## 大洗研究所（常陽）

# 耐震重要施設の基礎地盤及び 周辺斜面の安定性評価について （コメント回答）

令和2年12月21日

国立研究開発法人日本原子力研究開発機構

図 地下水位観測孔位置

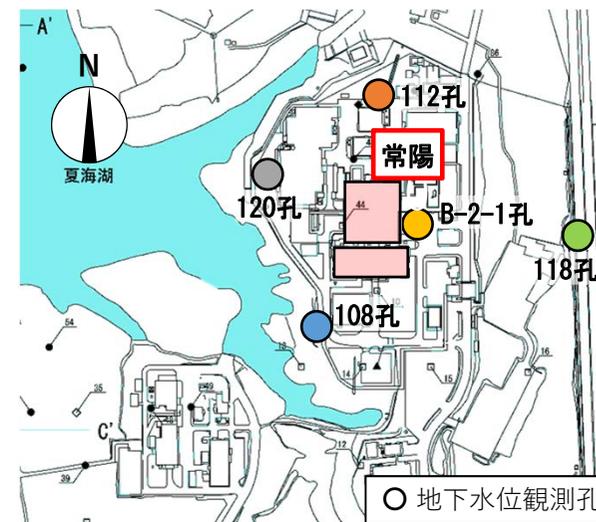
No.	審査会合	コメント	回答状況	ページ
1	令和2年11月6日 第382回審査会合	地下水位について、夏海湖の水面高さT. P. +29 mであるのに対し、設定地下水位はT. P. +6. 7 mであり、夏海湖との関係性、他の地下水位観測データを含め、地下水位の設定の妥当性を説明すること。	今回回答	p. 4～15
2	〃	抑止杭の周辺地盤について、地盤と施設のどちらか、新規制基準適合上の取り扱いを説明すること。	後日回答	—
3	〃	周辺地盤変状による影響について、埋戻土の液状化影響を説明すること。また、周辺地盤の変状による影響だけでなく、すべり安全率に対しては施設を横から押す起動力となることも考えられるため、抑止杭の構造、成立性にどのような影響を与えるか説明すること。	〃	—
4	〃	解析用地盤物性値について、HTTRとの相違点を整理し、使用した物性値が「常陽」とHTTRで本質的に変わらないことを定量的に示すこと。	〃	—
5	〃	すべり安全率の評価結果について、最小すべり安全率発生時刻が異なるため、各発生時刻の結果を比較し、説明すること。	〃	—
6	〃	各断面について、建物基礎底面のみでのすべり安全率の評価結果を提示すること。	〃	—
7-1	〃	最小すべり安全率を示す時刻の抑止杭の応力分布を示し、応力が適切に算定されているか説明すること。	〃	—
7-2	〃	抑止杭の応力は時々刻々深度方向に変わることから、抑止杭にとって安全側かの観点で評価方法の妥当性を説明すること。	〃	—
8-1	〃	抑止杭による補強前後に地盤に生じるせん断応力の変化を示し、現在の設計・評価に相互作用が影響しないか説明すること。	〃	—
8-2	〃	抑止杭と主冷却機建物が非常に近接しているため、建家と杭の相互作用（建家が地盤を介して杭にもたれる現象や杭反力が建家に過剰な荷重を与えていないか）を説明すること。	〃	—
8-3	〃	抑止杭設置による原子炉建物、主冷却機建物の耐震評価（建物・機器）への影響について説明すること。	〃	—

- ・常陽の解析用地下水位は、108孔をもとに年間変動を確認した結果、水位が原子炉建物の基礎底面位置 (T.P. +6.7 m) 以下であることから、解析用地下水位をT.P. +6.7 mに設定している。
- ・常陽周辺の地下水位分布については、2016年3月以降、観測孔を追加し、複数地点で観測を継続している。
- ・地下水位変動は年間で1 m程度であり、大きな変動はない。
- ・地下水位観測より、原子炉建物の近傍 (B-2-1孔) での地下水位は、解析用地下水位の設定に用いている108孔 (T.P. +約6 m) と同程度である。
- ・設定した地下水位は、抑止杭による補強を行う主冷却機建物の基礎底面 (T.P. +18.5 m) より10 m以上深い位置にある。
